筏子溪農路橋至十三寮排水與大雅排水合 流點改善工程(左岸)-施工階段生態檢核

成果報告書

主辦單位：經濟部水利署第三河川分署
執行單位：智聯工程科技顧問有限公司

中華民國 112 年 12 月

生態保育措施平面圖

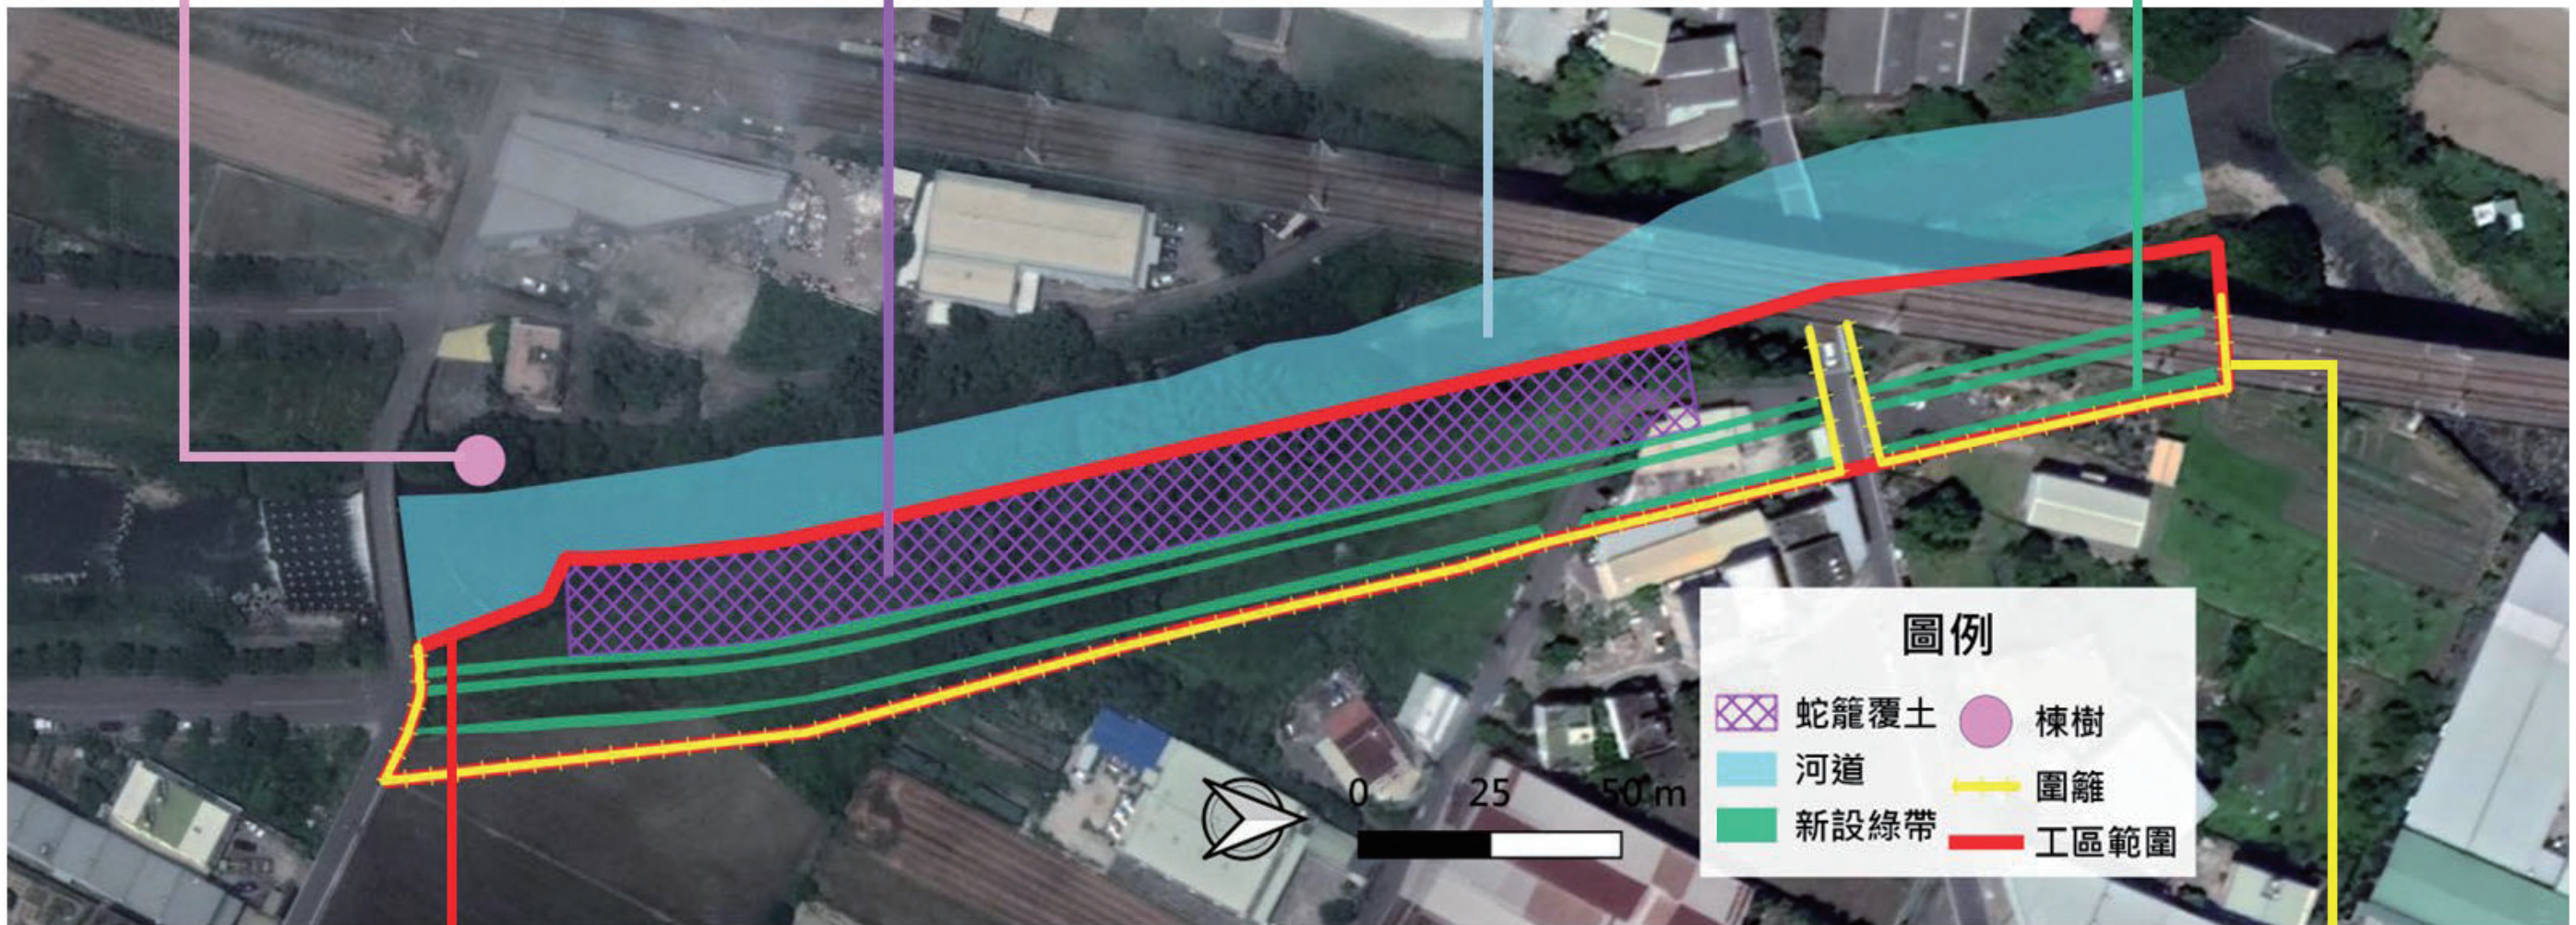
8. 避免損傷或擾動農路橋上游右岸高大的棟樹。

2. 迴避右岸灘地與次生林蛇籠完工後覆土至少5公分，以加速植被復原。

3. 協調農水署適時放水，避免施工過程發生大量死魚之事件，並提醒施工人員若看到死魚需隨時撈起。

6. 臨農田與住家側的植穴槽移至臨溪側，避免遮蔭影響農作、野生動物誤認棲地而被陸殺或闖住家。

1. 工區移除植被的過程，避免在一天內移除完畢，挖掉的過程至少分兩至三天挖，且由北往南挖，逐步擾動並引導石虎及其他野生動物往棲地較好的地方(工程南側)移動，避免瞬間造成太大的衝擊。
4. 嚴禁於工地內飼養犬隻，同時加強工地衛生管理，包含廚餘每日清理、妥善管理子母車，並張貼禁止餵食之警告標語，避免民眾棄置廚餘及垃圾吸引流浪犬貓聚集。
5. 植栽採用原生種，並考量該物種生長所需空間以安排種植密度。
9. 禁止夜間施工。

7. 設置施工圍籬，減低工程對周邊環境的干擾。
